Onderwerp: Electrahuis Breitnerlaan / Oyenshof

In de bijlage vindt u die analyse, inclusief een vergelijking tussen de varianten A, B, X en de locatie C.

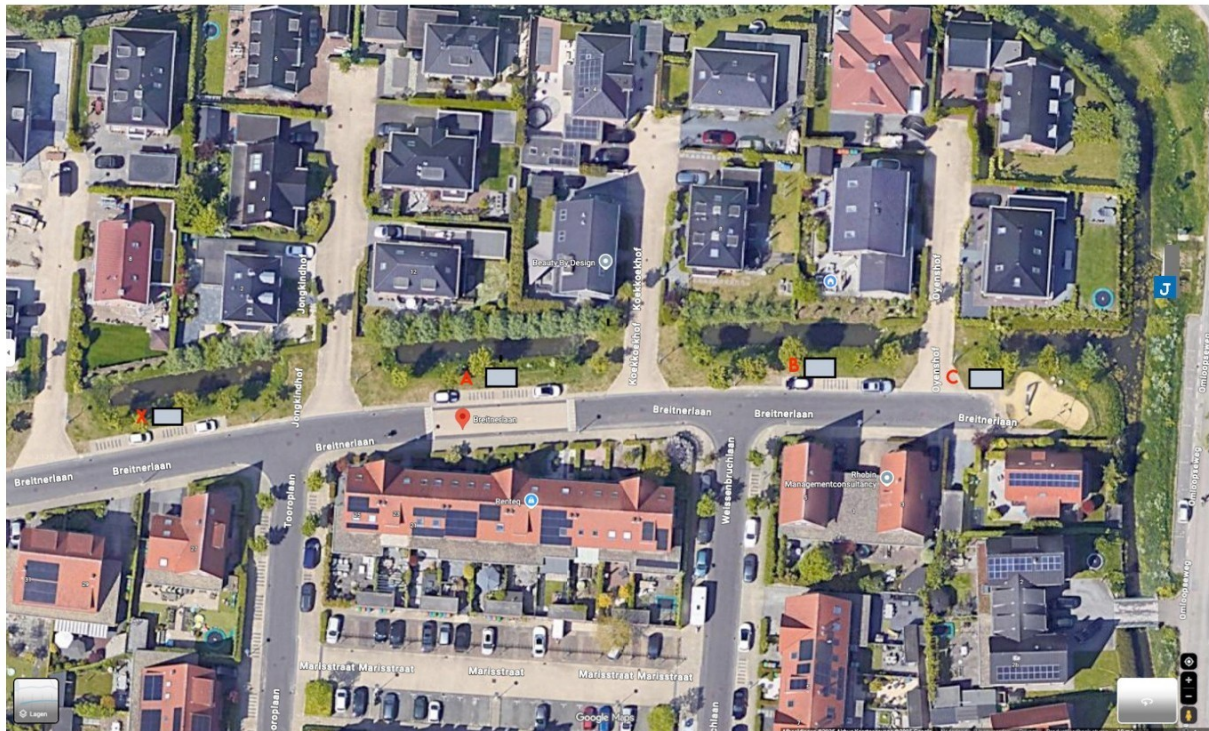
Oyenshof 8 ligt op circa **6,8 meter** en Oyenshof 2 op circa **8,5 meter** van het geplande trafostation.

Daarnaast is het uit een oogpunt van **ruimtelijke kwaliteit en sociale veiligheid** niet wenselijk een trafostation direct naast een **kinderspeelplaats** te realiseren. Het vrije zicht op de speelplaats dient te worden gehandhaafd om toezicht en

veiligheid (valgevaar, beklimmen van het object, samenscholing/hangjongeren) te kunnen waarborgen.

Daar komt bij dat:

- **locatie A** pas op circa **9,5–10 meter** van de dichtstbijzijnde woning is gelegen en slechts één woning raakt;
- **locatie B, X** op **meer dan 11 meter** van de dichtstbijzijnde woning is gelegen.
- Niet voor bewoners hun ramen staat

Situatie Locatie A, B, X

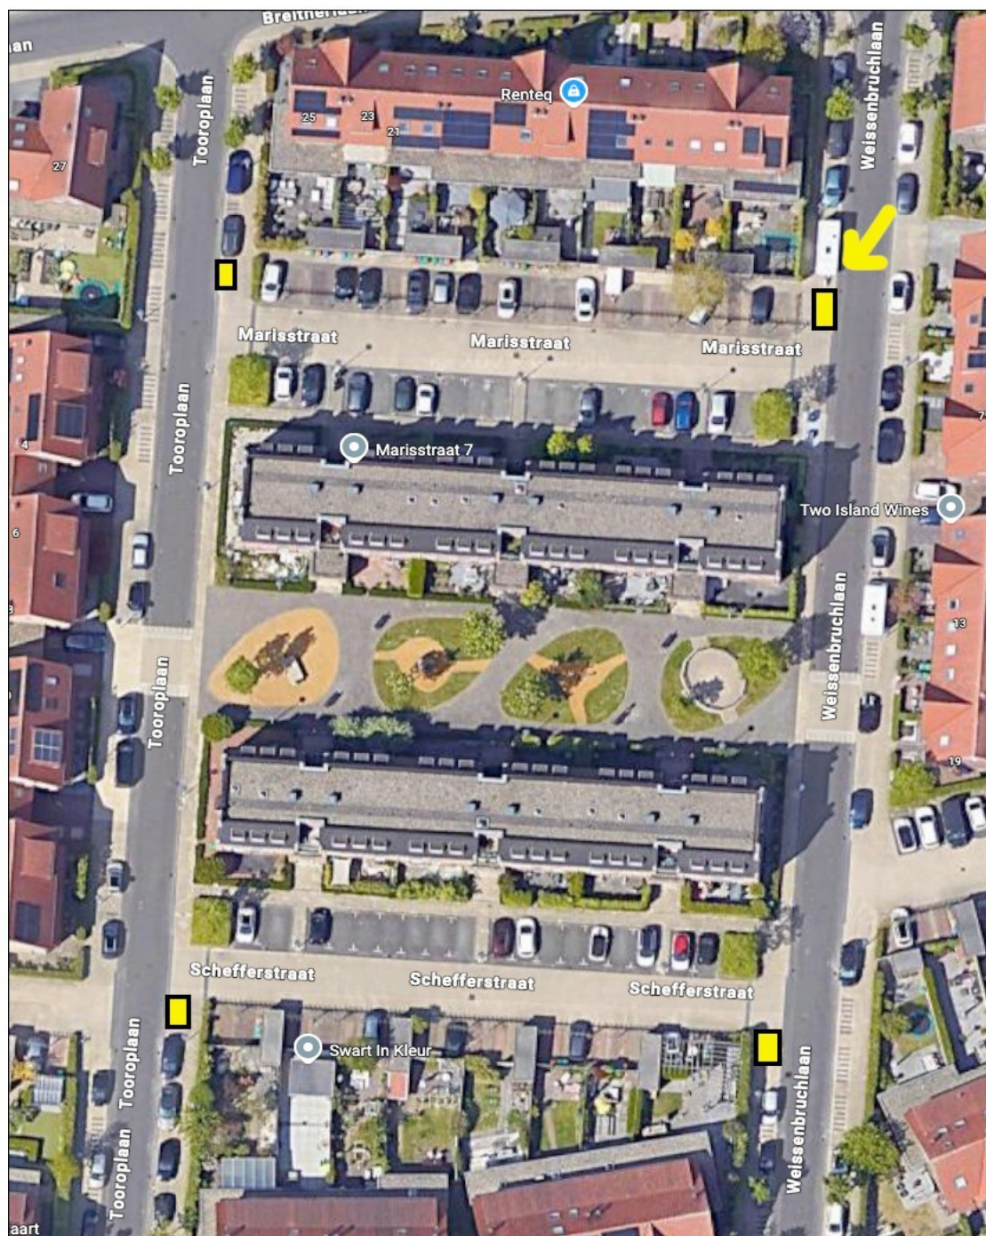
Zie gele locaties

De geel gemarkeerde locaties zijn in de eerdere beoordeling niet meegenomen, maar bieden wél **vier** reële alternatieven.

Het betreft plaatsen waar geen parkeerplaatsen hoeven te vervallen, die centraler in de wijk liggen waardoor de afstand tot omliggende woningen gunstiger kan worden verdeeld.

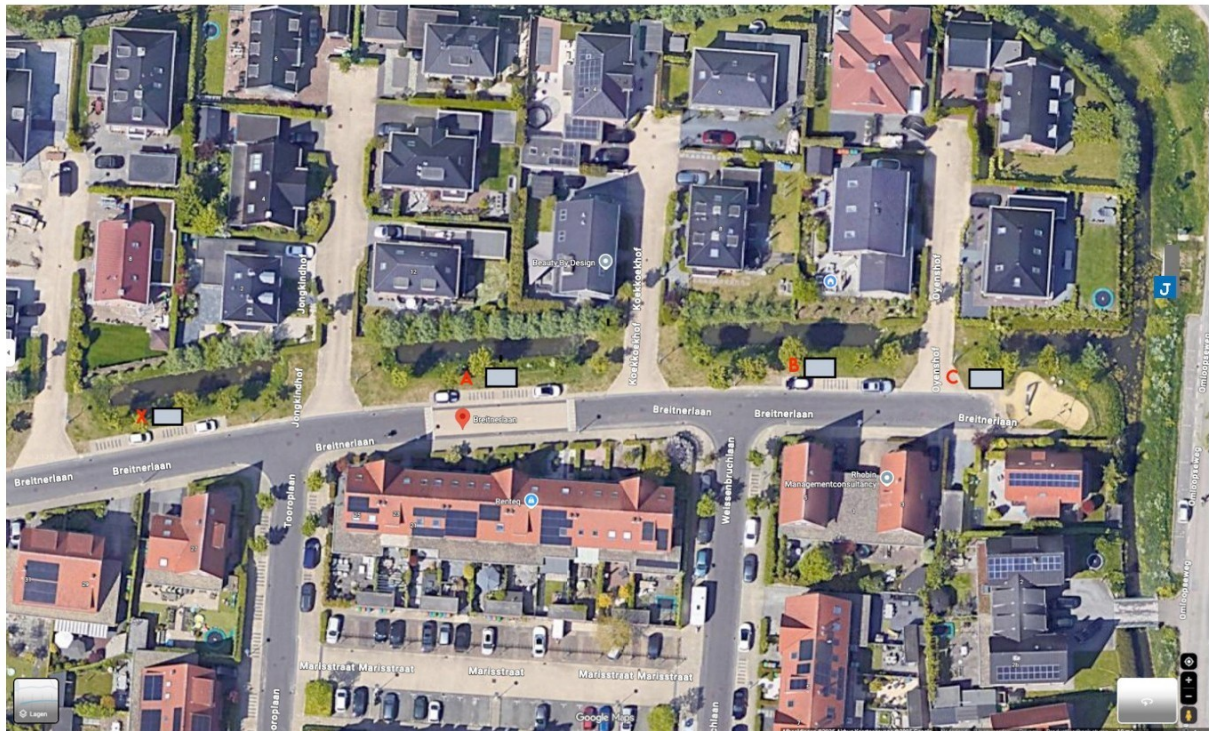
Oyenshof 8 ligt op circa **6,8 meter** en Oyenshof 2 op circa **8,5 meter** van het geplande trafostation.

Daarnaast is het uit een oogpunt van **ruimtelijke kwaliteit en sociale veiligheid** niet wenselijk een trafostation direct naast een **kinderspeelplaats** te realiseren. Het vrije zicht op de speelplaats dient te worden gehandhaafd om toezicht en

veiligheid (valgevaar, beklimmen van het object, samenscholing/hangjongeren) te kunnen waarborgen.

Daar komt bij dat:

- **locatie A** pas op circa **9,5–10 meter** van de dichtstbijzijnde woning is gelegen en slechts één woning raakt;
- **locatie B, X** op **meer dan 11 meter** van de dichtstbijzijnde woning is gelegen.
- Niet voor bewoners hun ramen staat

Situatie Locatie A, B, X

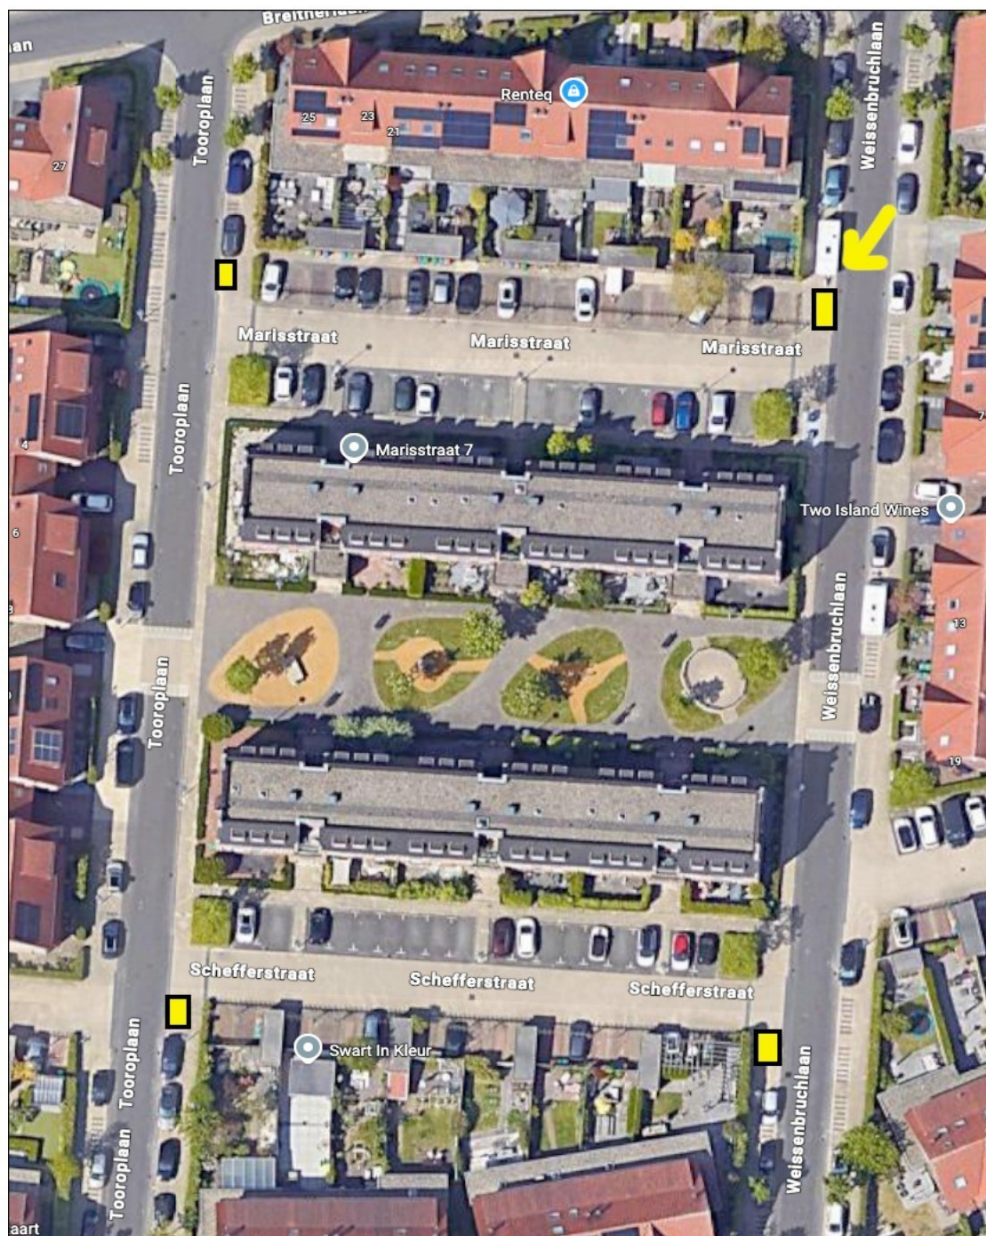
Zie gele locaties

De geel gemarkeerde locaties zijn in de eerdere beoordeling niet meegenomen, maar bieden wél **vier** reële alternatieven.

Het betreft plaatsen waar geen parkeerplaatsen hoeven te vervallen, die centraler in de wijk liggen waardoor de afstand tot omliggende woningen gunstiger kan worden verdeeld.
